Mission régionale d'autorité environnementale
OCCITANIE

Avis

**sur le projet de renouvellement urbain et recalibrage hydraulique
de l'entrée sud de la commune de Cahors (46)**

Date : 23 avril 2026

Figure 4 : cartographie illustrant l'impact du projet sur les zones inondables (source : étude d'impact)

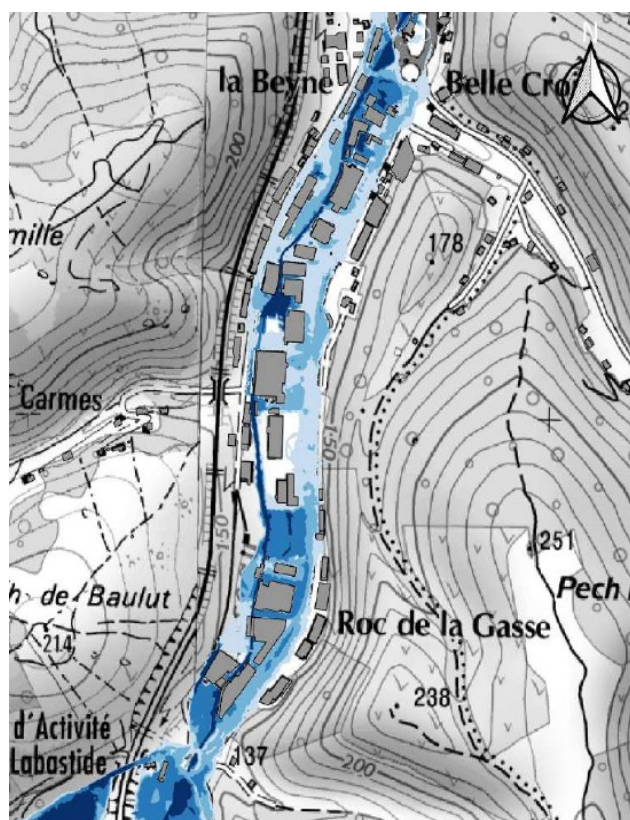
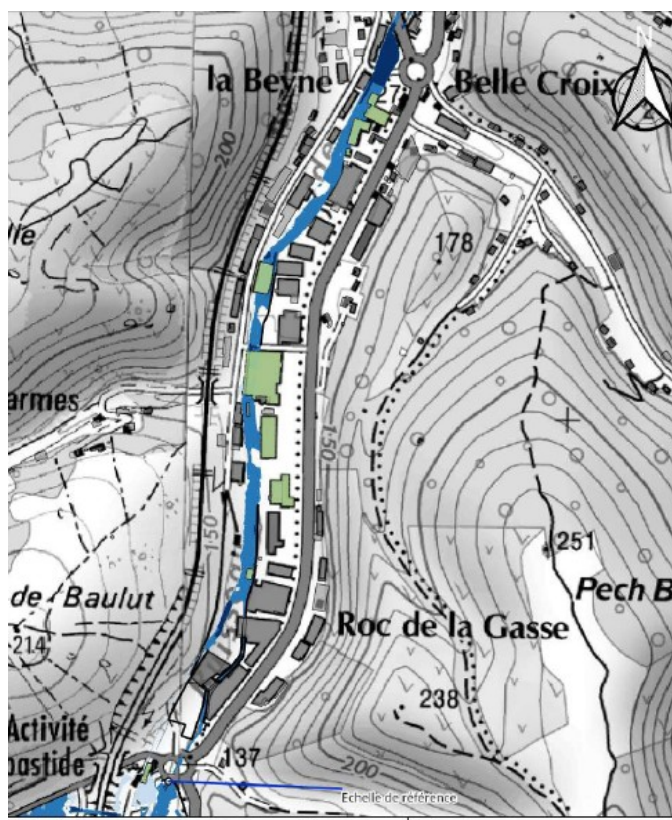
Une modélisation de l'état initial a été réalisée pour la crue centennale (100 m³/s). Elle prend en compte les apports du Lacoste au sud (51 m³/s), du Bartassec à l'ouest (34 m³/s) et de la Combe au nord (15 m³/s). Les simulations montrent des débordements généralisés y compris sur la RD 820 avec des hauteurs d'eau qui dépassent 1 m dans certains secteurs (cf. figure 4).

Une modélisation a été conduite en situation future prenant en compte les aménagements² du projet pour plusieurs scénarios (crues d'occurrences 10, 50, 100 et 500 ans). Les résultats montrent des incidences positives du projet en réduisant la vulnérabilité du territoire au risque inondation (cf. figure 4). Le projet hydraulique permet :

- d'assurer la mise hors d'eau de la RD 820 en cas de crue de fréquence centennale ;
- d'assurer la mise hors d'eau des zones à enjeu (zones bâties) en cas de crue de période de retour 25 ans ;
- de limiter l'aléa résiduel à un niveau faible au droit des zones à enjeu en cas de crue de fréquence centennale (l'aléa faible est défini par des hauteurs d'eau inférieures à 0,5 m et des vitesses d'écoulement inférieures à 0,25 m/s) ;
- de ne pas aggraver l'aléa hydraulique résiduel à l'aval par rapport à la situation actuelle.

La MRAe recommande de compléter le dossier par une cartographie des incidences hydrauliques des aménagements pour une crue d'occurrence 500 ans afin de prendre en compte les effets du changement climatique. Cette cartographie doit intégrer l'ensemble de la zone d'étude, notamment le secteur situé à l'aval des aménagements hydrauliques qui constitue une zone d'expansion de crue.
